Conclusione positiva della Conferenza regionale, ai sensi degli artt. 68, 85 e seguenti del TUR, di cui all'OCR n. 130 del 15 dicembre 2022 e s.m.i., relativa all'intervento di demolizione e ricostruzione dell'immobile sito nel Comune di Accumoli (RI), ID 10117 Paola Braccini

VERBALE
CONFERENZA REGIONALE

OGGETTO: Pratica di Ricostruzione ID 10117- Protocollo U.S.R. Lazio Rif. GEDISI n. 12-057001-0000348937-2024- SISMA 2016- Richiesta di contributo per la riparazione/ricostruzione (Ordinanza n.19 e s.m.i.).

PARERE

STATO ANTE OPERAM:

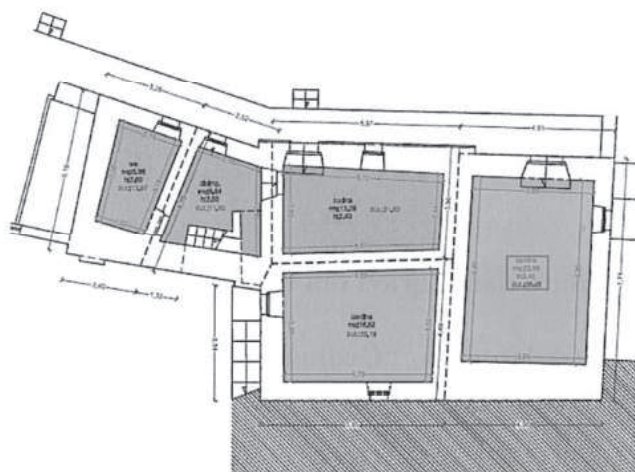
L'Edificio seppur privo di precedente edilizio, risulta urbanisticamente legittimo, in quanto realizzato prima del 1942 come attestato dai proprietari e dalle mappe di impianto catastali.

Dalla visura catastale si evince che lo stesso ha destinazione residenziale ed è costituito su due livelli (S1-T); pertanto le superfici indicate come sottotetto non risultano assentite in quanto di altezze ridotte (inferiore a 1,50 m) prive di accesso e costituite essenzialmente da camera-canna, superfici non calpestabili.

Stato di Fatto (Pianta Primo Livello)

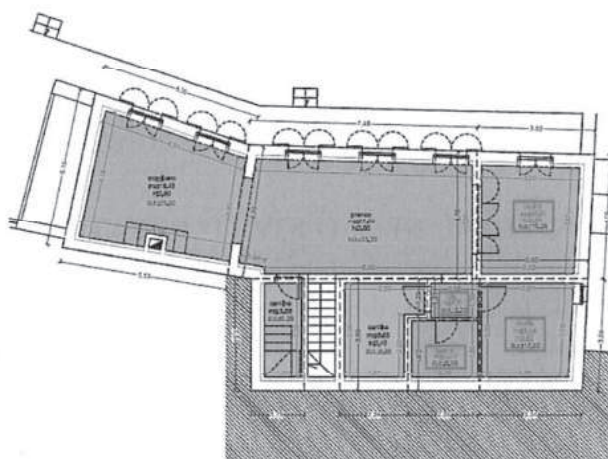
STATO POST OPERAM: trattasi di intervento diretto di ricostruzione non pienamente conforme a quello preesistente quanto a configurazione degli esterni, infatti vengono proposte nuove aperture e maggiorazioni delle stesse; tali modifiche costituiscono alterazioni notevoli dei prospetti originari.

L'intervento di ristrutturazione edilizia come proposto risulta assentibile ai sensi dell'art. 62 co. 2 del TURP, il progetto di Ricostruzione prevede la trasformazione di alcuni locali già destinati ad accessori in locali residenziali.
